Utställningsutlåtande

Datum: 2020-10-13

Detaljplan för Handel, bostäder mm inom kv Gösen inom stadsdelen Gamlestaden i Göteborg

Inkomna yttranden utställning 1

Bild 1.

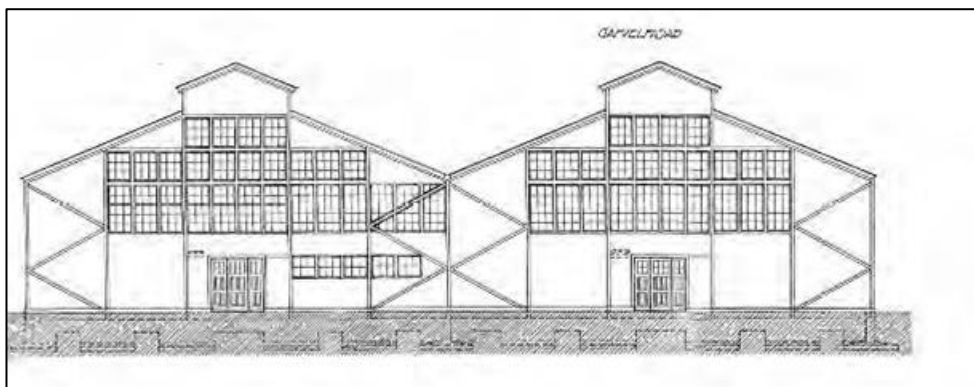
Enligt planbestämmelserna skall den nordöstra gaveln av Härden återuppbyggas som en rekonstruktion av ursprunglig byggnad. Till stöd för rekonstruktionen har en laserskanning gjorts. Härden uppfördes ursprungligen år 1916–1917 med en port i respektive gavel och en nedre fönsterrad i den nordöstra gaveln (se bild 1). Den ursprungliga porten och fönsterraden i den nordöstra gaveln, har nu satts igen och kan inte utläsas från den nu utförda laserskanningen. Med hänsyn till detta vill SKF att återuppbyggnaden av den ursprungliga gaveln ska baseras på både den gjorda laserskanningen och den ursprungliga ritningen av A Krüger & Son genom Hjalmar Lyvander 1917 (se bild 1 nedan och Antikvarisk Varsamhetsplan, Lindholm Restaurering AB, sid 58).
